Versiuni diferite ale fuliei de alternator cu sistem de rolă liberă 535 0199 10

Producător: Toyota
Modele: Echo, Yaris, Yaris Verso
Motorizare: 1.4 D4d
Nr. OE: 27415-33020
Nr. identificare piesă:
535 0199 10

Fig. 1: Prima versiune

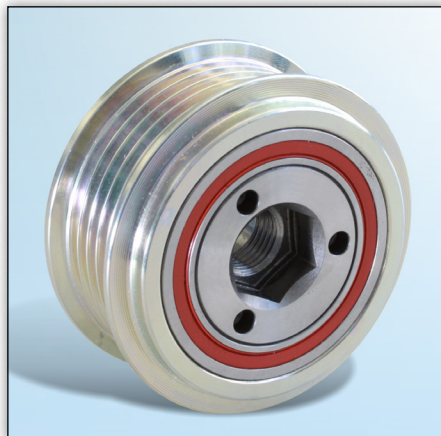
Diferențele majore dintre cele două versiuni sunt garniturile rulmenților și dispozitivele de fixare ale instrumentului special de demontare, testare și ansamblare.

În ciuda diferențelor dintre versiuni, fuliile de alternator cu sistem de rolă liberă pot fi utilizate fără restricții la autovehiculele menționate în catalog.
